**AVIS RELATIF À LA PROTECTION
CONTRE LES EVENTUELS EFFETS NOCIFS ET NUISANCES
PROVOQUÉS PAR LES RAYONNEMENTS NON IONISANTS
GÉNÉRÉS PAR DES ANTENNES ÉMETTRICES STATIONNAIRES**

Commune : ANS - Exploitant : PROXIMUS

Référence exploitant : 41AFO_01

Rapport n° 1474 / 2025

Figure 1 : Vue en plan des lieux de séjour et des points de contrôle

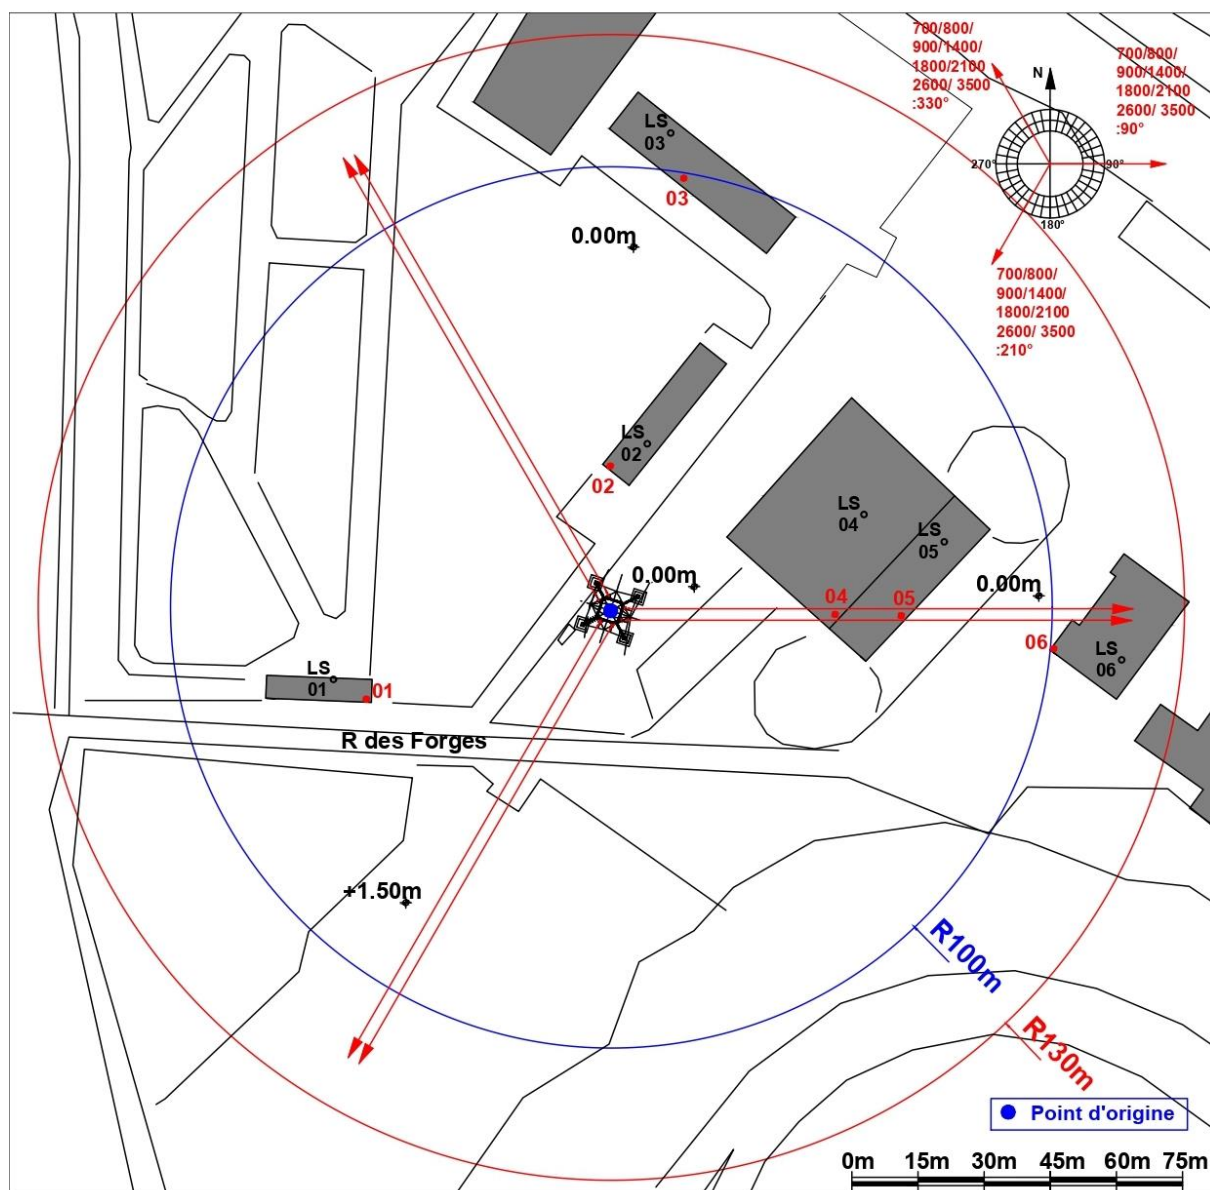
Les fréquences d'émission, la puissance rayonnée par chacune des antennes et leur gain permettent de déterminer le rayon de la zone à analyser. Tout dépassement de la limite par installation est exclu en dehors de cette zone. Le tableau 2 reprend les 35 LS² pour lesquels l'indice d'exposition est le plus élevé. Les différentes colonnes indiquent :

- le numéro du point de contrôle repris sur un des plans de la figure 1;
- le numéro du LS dans lequel se trouve le point de contrôle de la 1^{ère} colonne ;
- l'atténuation d'obstacle prise en compte pour le calcul de l'indice d'exposition dans le LS ;
- le résultat du calcul de l'indice d'exposition.

N° point de contrôle	LS	Atténuation (dB)	Indice d'exposition relatif à la limite par installation IE_i
6	LS06	3,0	0,303
3	LS03	3,0	0,139
5	LS05	3,0	0,086
4	LS04	3,0	0,059
1	LS01	3,0	0,030
2	LS02	3,0	0,017

En ce qui concerne les antennes de l'installation mentionnées dans le tableau 1, la distance maximale à laquelle la limite pourrait être atteinte, à l'extérieur, est égale à 105,4 m. S'il n'y a pas de LS à une distance inférieure, les antennes respectent forcément la limite d'immission.

Dans le cas des LS situés à l'intérieur des bâtiments, une atténuation d'obstacle est prise en compte et il en résulte que la distance maximale à laquelle la limite pourrait être atteinte se réduit à 75,6 m.

Figure 2 : Vue en plan des installations d'antennes dans un rayon de 300 mètres autour de l'installation faisant l'objet de la demande d'avis

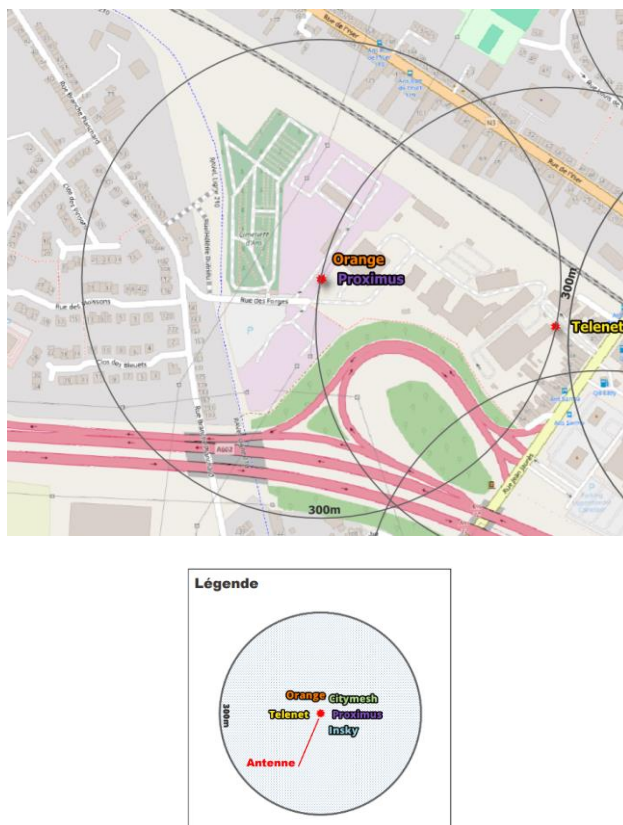
Le plan en projection verticale de la figure 2 indique la localisation des installations d'antennes émettrices stationnaires visées par le décret et situées dans un rayon de 300 mètres autour de l'installation référencée dans le paragraphe 2 et localisée au centre du cercle. Les données de localisation de ces antennes et les avis correspondant sont accessibles via le cadastre en ligne des antennes émettrices stationnaires⁸. Les installations prises en compte dans l'évaluation du respect de la limite cumulative sont les installations d'antennes émettrices déclarées en service par l'exploitant à la date du présent avis, à l'exception de l'installation référencée dans le paragraphe 2 et éventuellement d'autres installations ayant fait l'objet d'une demande d'avis à la même date et qui sont situées à l'intérieur de la zone de 300 mètres de rayon.

- il y a au plus 4 installations d'antennes émettrices stationnaires présentes dans la zone d'évaluation de 300 mètres de rayon représentée dans la figure 2, y inclus l'installation référencée dans le paragraphe 2 : la limite cumulative définie à l'article 4, §2 du décret est nécessairement respectée dans les lieux de séjour à l'intérieur de la zone d'évaluation de 300 mètres de rayon ;

- c) dans tous les autres cas, il a été vérifié que la limite cumulative définie à l'article 4, §2 du décret n'est pas dépassée dans les lieux de séjour sur base du nombre d'installations localisées dans la zone d'évaluation de 300 mètres de rayon représentée dans la figure 2, de leur localisation ainsi que des données inscrites dans la figure 1 et au paragraphe 4 du présent avis et dans les avis attestant le respect de la limite par installation ou de la limite abrogée de 3 V/m relatifs aux autres installations reprises dans la figure 2.

Compte tenu des considérations ci-dessus, il apparaît que l'intensité du rayonnement électromagnétique généré, dans les lieux de séjour situés dans un rayon de 300 mètres autour de l'installation référencée dans le paragraphe 2, par l'ensemble des antennes émettrices stationnaires de l'ensemble des exploitants du même site d'antennes émettrices stationnaires respecte la limite fixée à l'article 4, § 2 du décret.
